国立研究開発法人日本原子力研究開発機構
原子力科学研究所
原子炉施設保安規定の変更認可申請について

国立研究開発法人日本原子力研究開発機構
原子力科学研究所 原子炉施設保安規定
新旧対照表

原子力科学研究所原子炉施設保安規定 新旧対照表 (第2編 放射線管理)

変更前	変更後	備考
<p>別図第1 周辺監視区域</p>  <p>--- : 周辺監視区域境界 ■ : モニタリングポスト</p>	<p>別図第1 周辺監視区域</p>  <p>--- : 周辺監視区域境界 ■ : モニタリングポスト</p>	<p>☁ : 周辺監視区域境界の変更</p> <p>安全性向上対策工事の作業用地確保に伴う変更</p> <p>注) 雲線枠は、変更箇所を示すものであり、変更内容に含まない。</p>

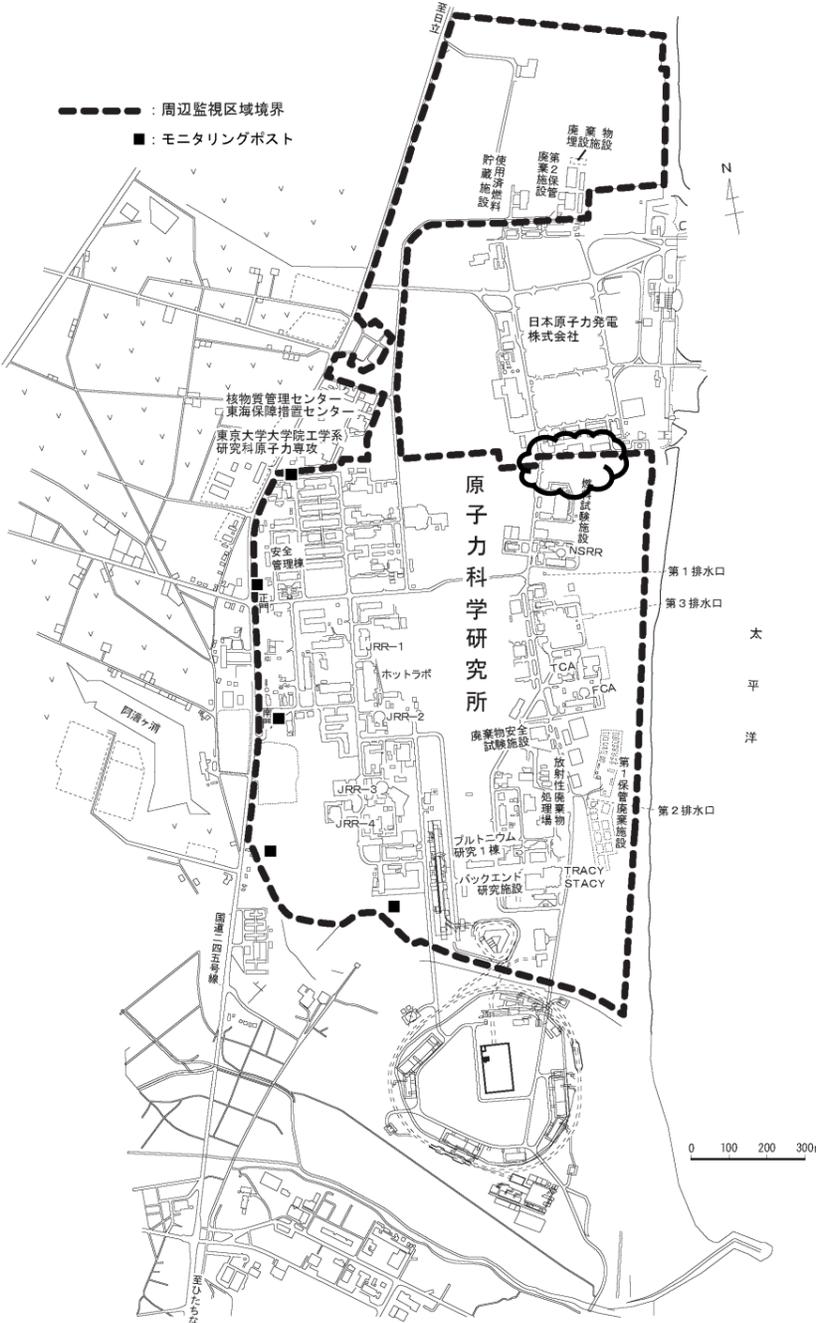
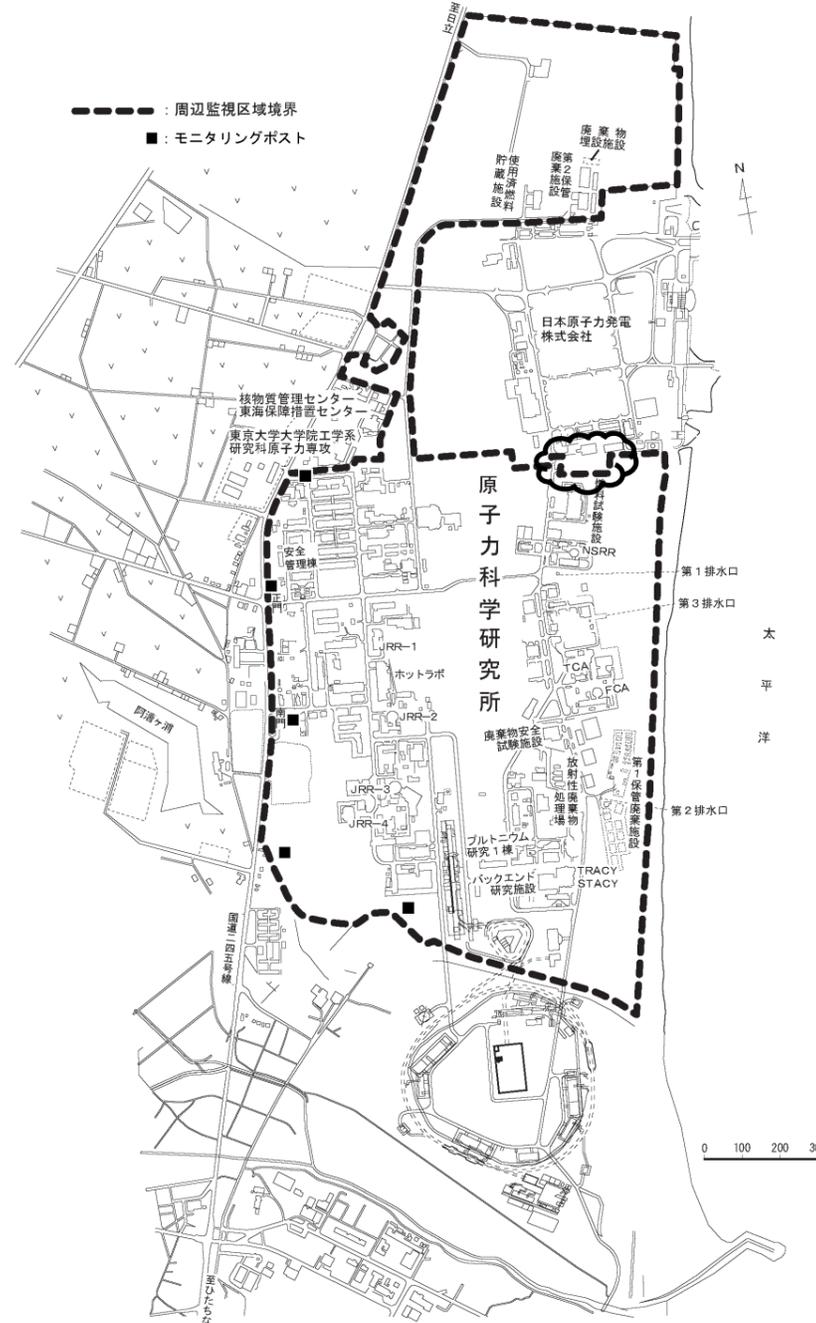
- (1) 東海第二発電所安全性向上対策工事の作業用地確保に伴う周辺監視区域の変更
 - ・周辺監視区域の一部を変更（第2編別図第1）

日本原子力発電株式会社東海第二発電所の新規規制基準適合に係る安全性向上対策工事の作業用地確保に伴い周辺監視区域を変更するため。なお、法令に定める周辺監視区域について講ずべき措置に関しては、国立研究開発法人日本原子力研究開発機構と日本原子力発電株式会社との「周辺監視区域等の使用に関する覚書」に基づき、引き続き実施する。また、今回の周辺監視区域変更に伴い変更する周辺監視区域境界付近において、周辺監視区域に業務上立ち入る者が受ける原子力科学研究所の施設からの実効線量が1年間につき1 mSvを超えるおそれのないことを、原子炉設置変更許可申請書及び核燃料物質使用変更許可申請書の計算条件及び計算方法を用い、確認している。
